Service départemental d'Ille-et-Vilaine

Objet : ZAC du Grand Launay - nouvelle commune de CHATEAUGIRON

Concernant le dossier relatif à la création de la ZAC du Grand Launay, sur la nouvelle commune de CHATEAUGIRON, présenté par OCDL LOCOSA (groupe GIBOIRE), suite à l'examen de la note, transmise le 01/12/2020, amendant le projet de restauration du ruisseau de St Médard, le service vous fait part de ses observations.

Principe de méandricité du lit mineur du ruisseau de St Médard dans le lit majeur emboîté

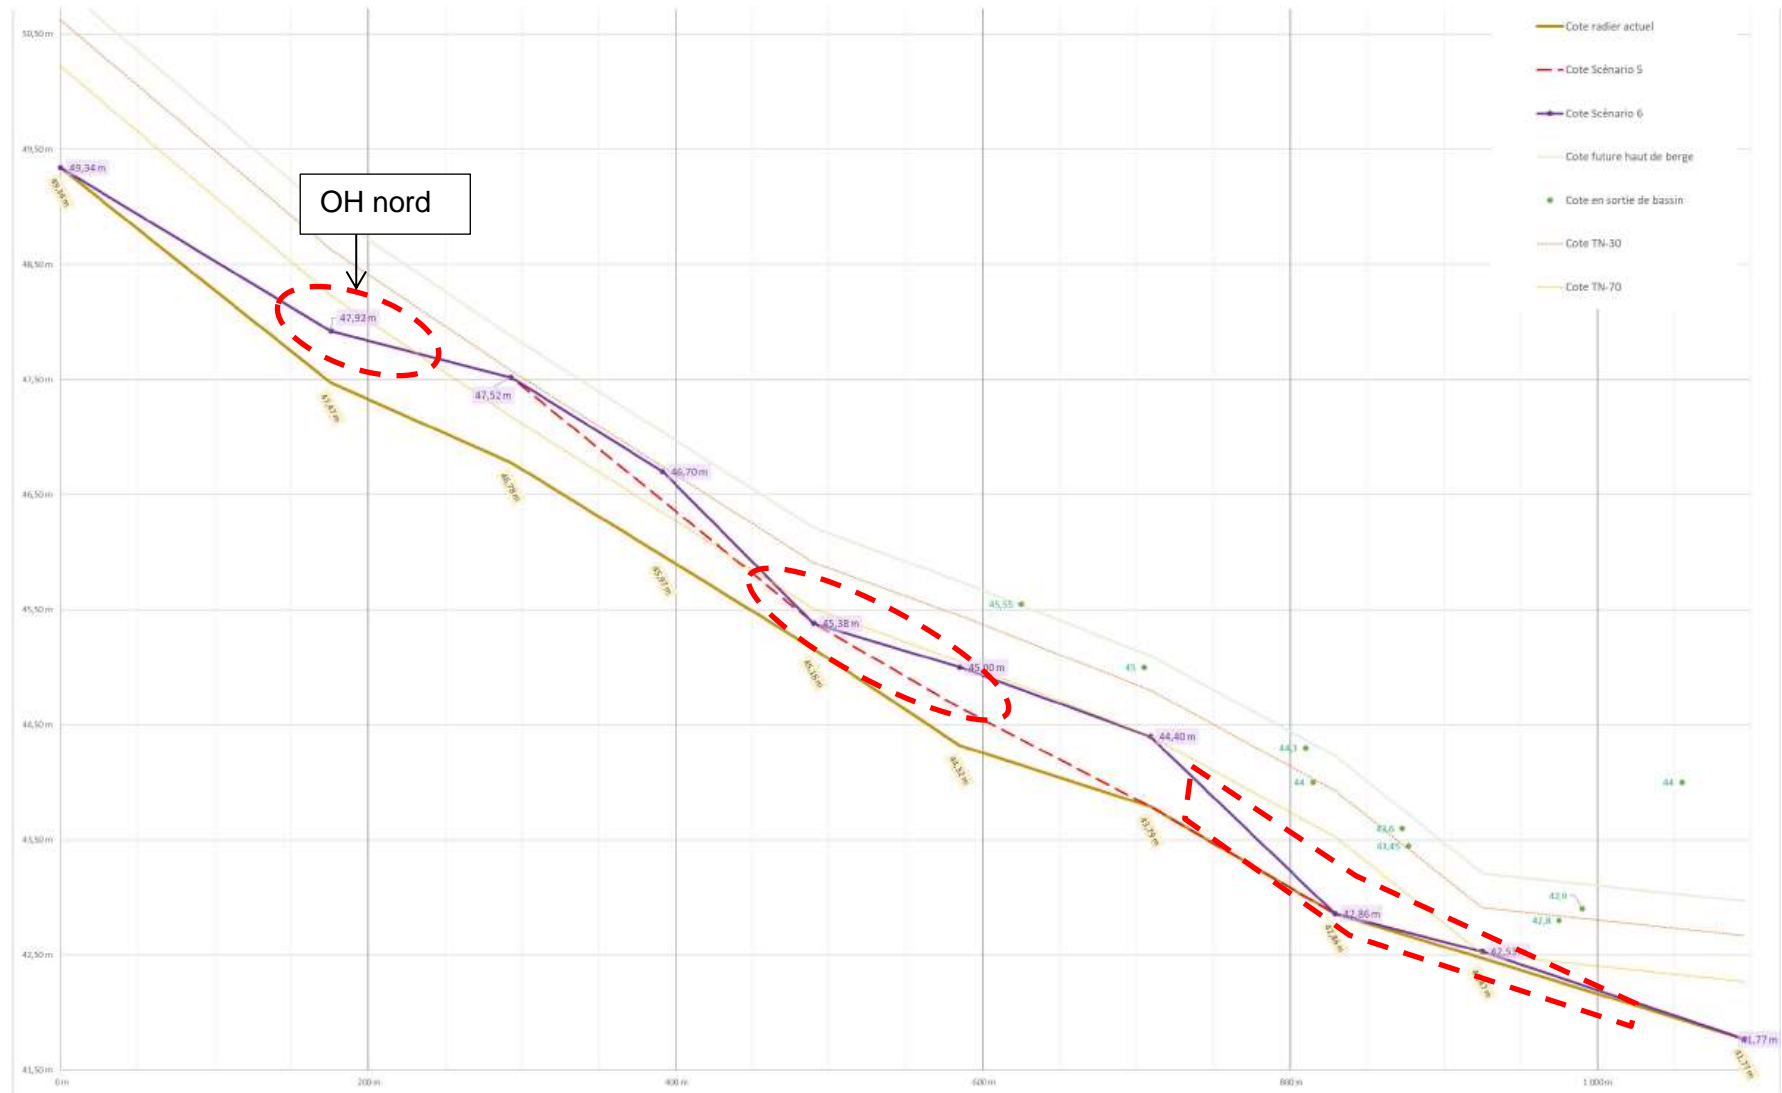
Hors secteur concerné par une problématique de zone humide (ZH), nous attendons que le MO prévoie une méandricité du lit mineur du ruisseau de St Médard dans le lit majeur emboîté créé qui soit plus importante que le seul suivi des inflexions de ce dernier.

De fait, au regard du gain fonctionnel supérieur constitué par le tracé méandriforme d'un cours d'eau, nous considérons possible, et préférable, de prévoir le méandrage du lit mineur du ruisseau de St Médard dans les secteurs de ZH. En suivant le principe de compensation présenté précédemment la surface de décaissement supérieure à 40 cm sera, là aussi, compensée par le comblement de l'ancien lit.

Notons que ceci permettrait notamment de s'affranchir de la contrainte liée au foncier privé situé en rive gauche du cours d'eau en aval du P4. Un exemple de ce principe est représenté en annexe.
